Dodatečné informace č. 7 k zakázce „Zelný trh - rekonstrukce“

Brněnské komunikace a.s. jako zadavatel (zastoupen na základě mandátní smlouvy č. 56 00 9 111 ze dne 31.5.2000) veřejné zakázky na stavební práce „Zelný trh - rekonstrukce“ zadávané v užším řízení poskytuje ve lhůtě dle zákona všem uchazečům následující dodatečné informace k zadávacím podmínkám (dále jen „DI k ZP“):

Schéma řešení prokořenitelného prostoru výsadbové jámy.

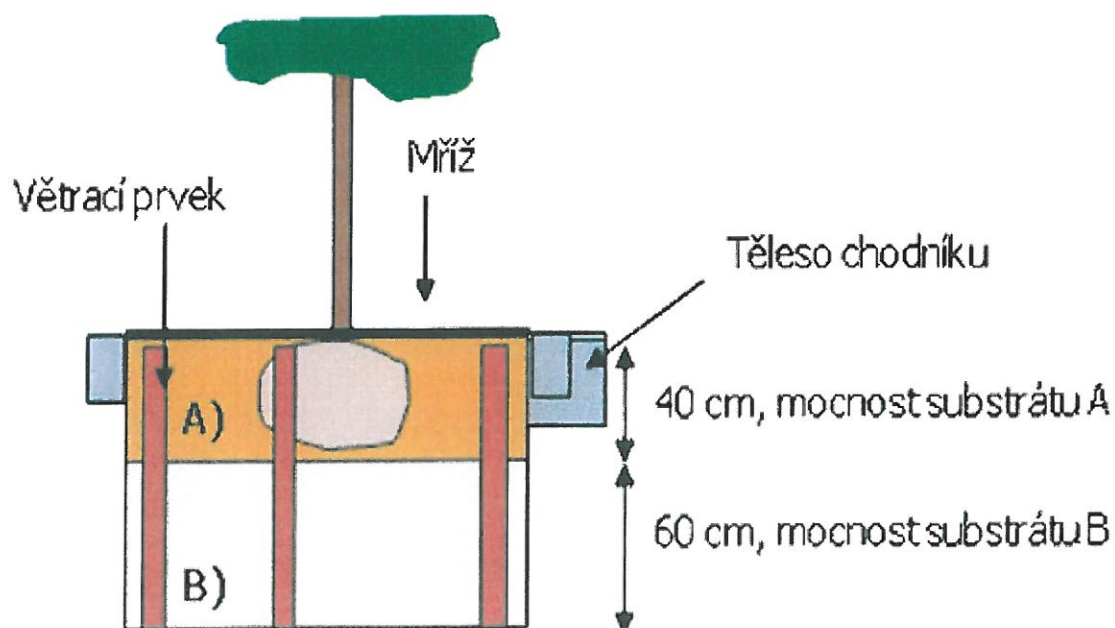
6. V objektu „101 Zpevněné plochy“ - pol.č. 1 Kácení stromů –Tato položka neobsahuje podrobnou specifikaci např. : kolik je množství zásypů jam. Účastníci soutěže také nemají možnost zjistit objemy zásypů a např. množství kořenů, přesto se po nich požaduje toto nacenit. Je tedy na zadavateli zadat množství.

Odpověď: Položka použita z cenové soustavy OTSKP (podrobná specifikace uvedena v CS i PD). Viz.

Příložený soubor “Osazení stáv.stromů.doc”.

Zásadní podmínkou pro přežití stromů v městském prostředí je prokořenitelný prostor umožňující ukotvení stromu, ale i zabezpečení přísunu živin a vody.

Proto navrhujeme vytvořit propojené výsadbové jámy (s ochranou inženýrských sítí chráničkami a protiprokořevacích fólií). Hloubka prokořenitelného prostoru bude 1m ve složení podorniči (substrát B) – 60 cm a ornice (substrát A) 40 cm viz schéma.
